CANTON DU VALAIS

OPPC, Division 3
SECTION CONSTRUCTIONS
CONTROLE *avec* corrections
APPROUVE *sans*
Borne, le 19.08.83

COMMUNE D'EVOLINE
CENTRE SCOLAIRE

PC II RED / PO ATT II / PO SAN / AERI CEN. 13. 224 F. (CAT. 3)
CONTRE-PROPOSITION N°: 333 1: 200/500

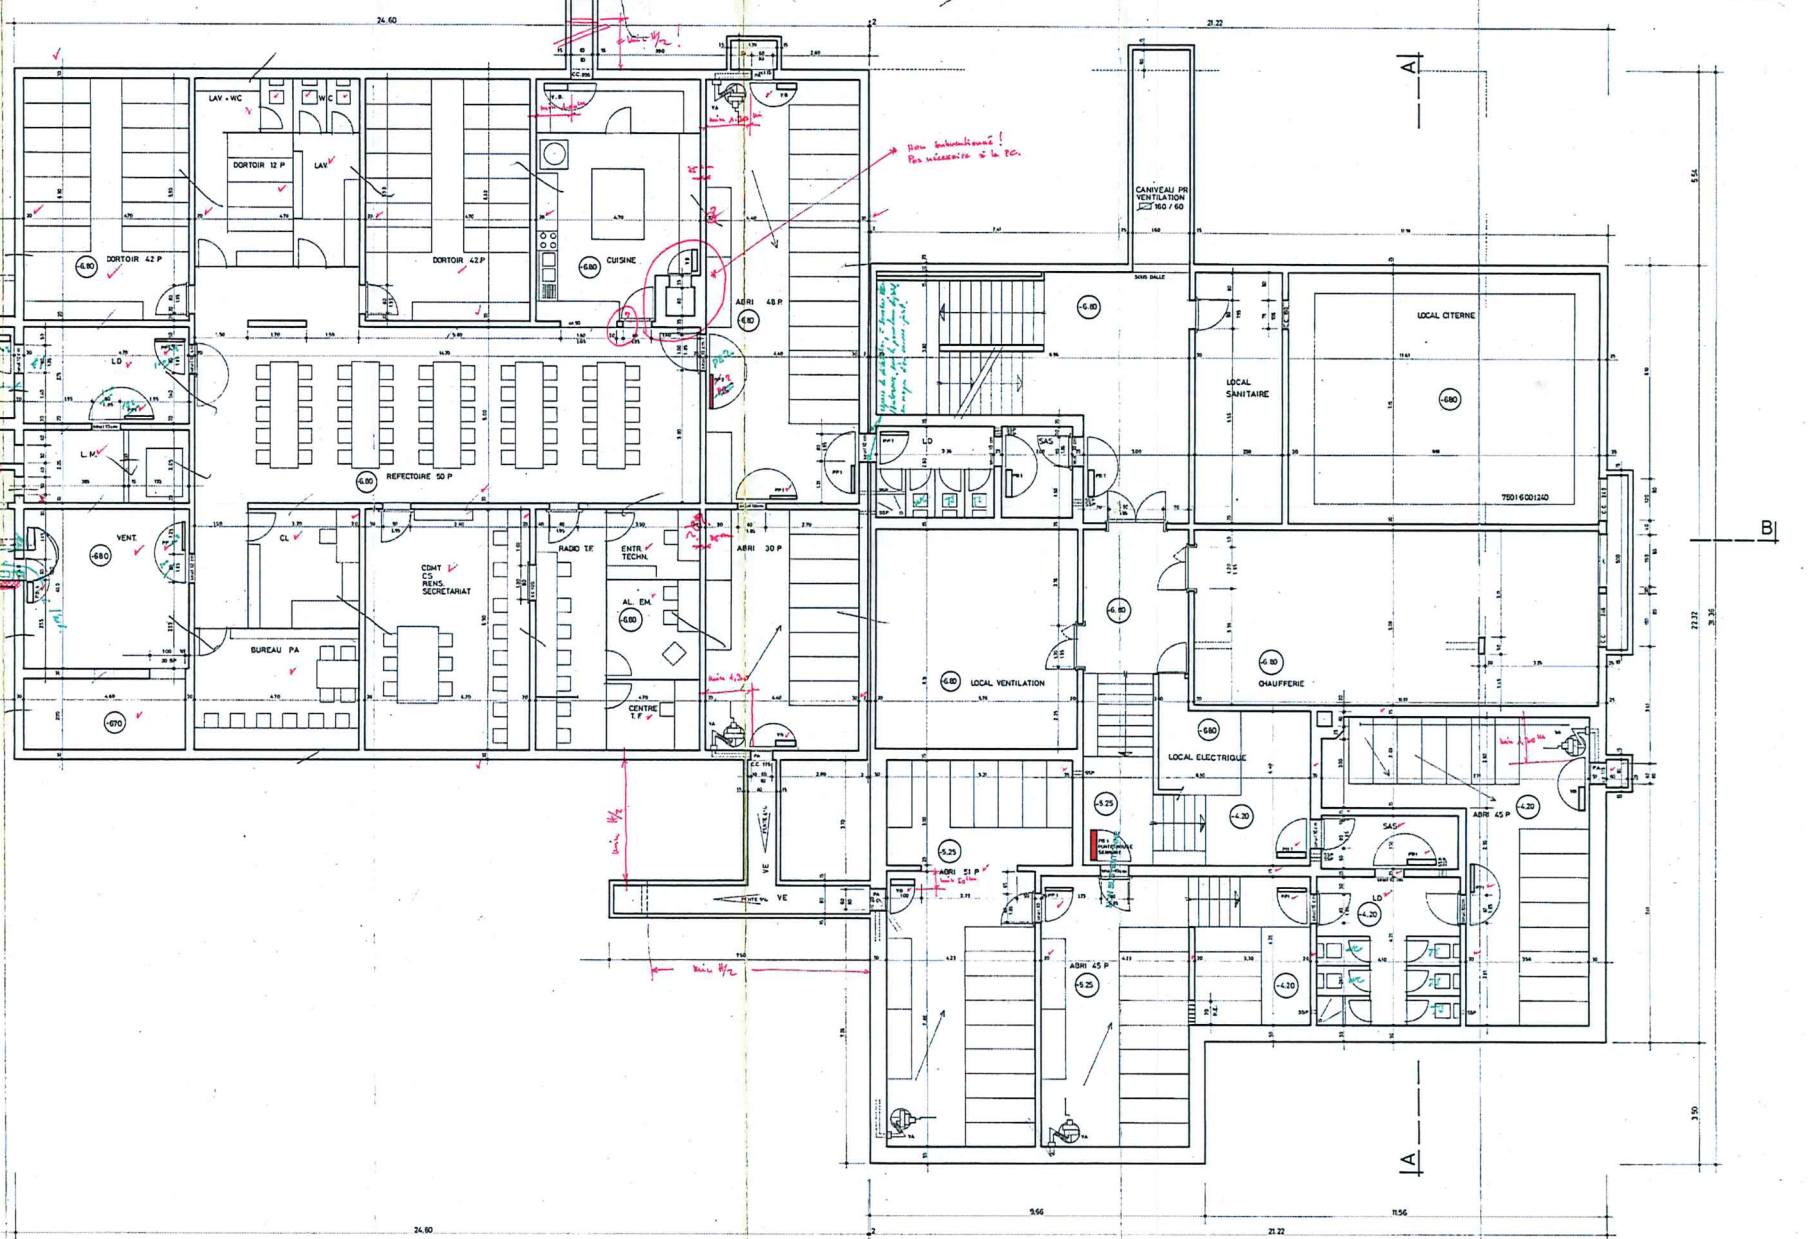
The door, except we don't need

- to eliminate all H^+ from system
- boron pour 70 parts, at one part 9% performance
- selected water for system

GPCC, Division 3
SECTION CONSTRUCTIONS
CANTON DU VALAÏ
Corrections

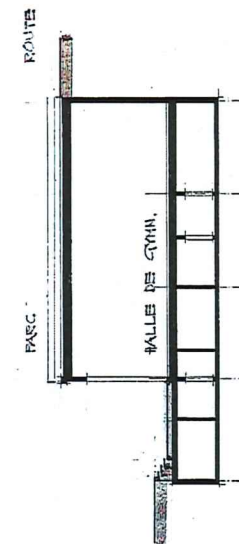
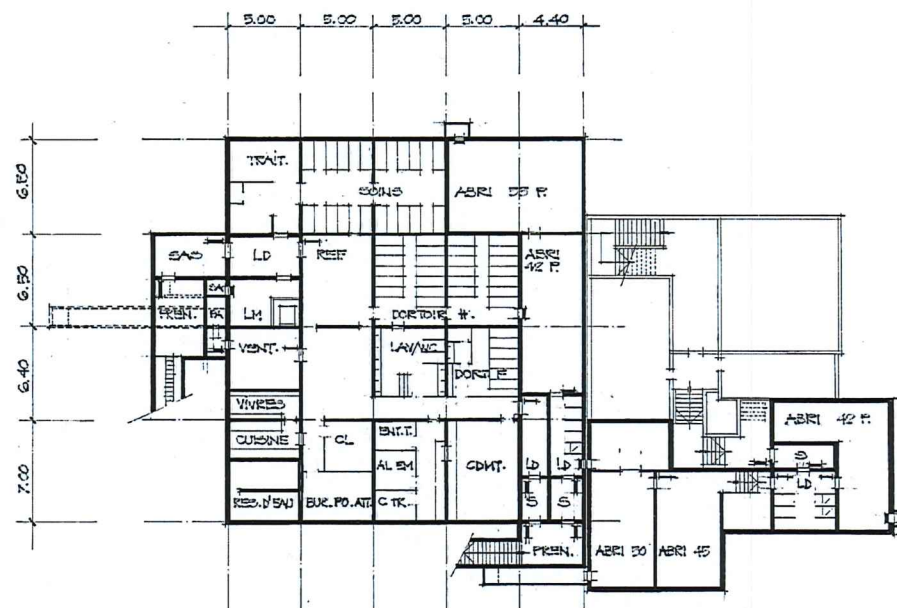
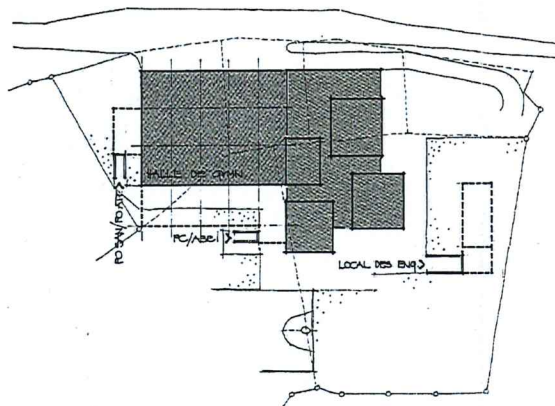
La distance entre la PA et la
SA doit être d'un minimum
6m. Si y a lieu de
tenir compte des vents domin.
B avant afin de ne pas
aspirer l'air vicié par la
